ORD. N° : 2564
ANT. : PROYECTO DE ROTURA Y REPOSICIÓN DE PAVIMENTO DE PLAZA EL GOLF Y PLAZA GARITA, ANTOFAGASTA.
MAT. : ENVÍA OBSERVACIONES A PROYECTO DE ROTURA Y REPOSICIÓN DE PAVIMENTO DEL PROYECTO DISEÑO DE ARQUITECTURA DEFINITIVA Y ESPECIALIDADES BARRIO EL GOLF, ANTOFAGASTA, COMPUESTA POR PLAZA EL GOLF Y PLAZA GARITA, ANTOFAGASTA.
ADJ. : No hay adjunto

Antofagasta, 12 noviembre 2024

1.1. MEMORIA DE DISEÑO

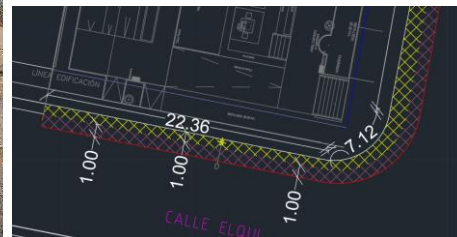
1.1.1. No vienen incorporados archivos del apartado 6

1.2.1. DEMOLICIÓN

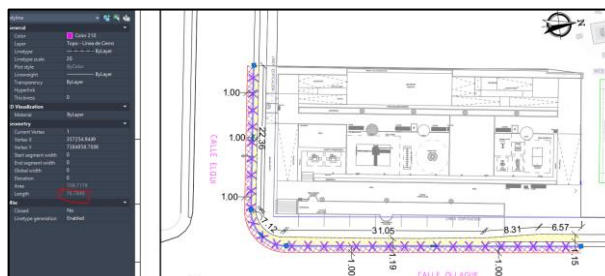
1.2.1.1. La demolición de la calzada debe tener un ancho de 0,5 m.

1.2.1.2. Considera rotura de acera en tramo donde no existe acera, corregir.

1.2.1.3. Retiro de solera no concuerda con cantidad indicada en ppto

1.2.2. DISEÑO GEOMÉTRICO

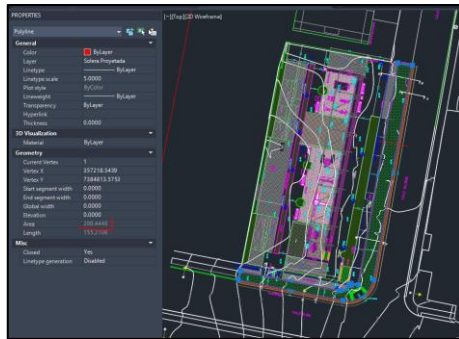
- 1.2.2.1. Demolición de calzada no concuerda con reposición de calzada.
- 1.2.2.2. Cantidad de reposición de calzada no concuerda con lo indicado en el presupuesto.
- 1.2.2.3. Incorporar solera rebajada a simbología y acotarla en planta.
- 1.2.2.4. Cantidad de acera e=0,07m no concuerda con lo indicado en el presupuesto.

1.2.2.5. Corregir nombre calle
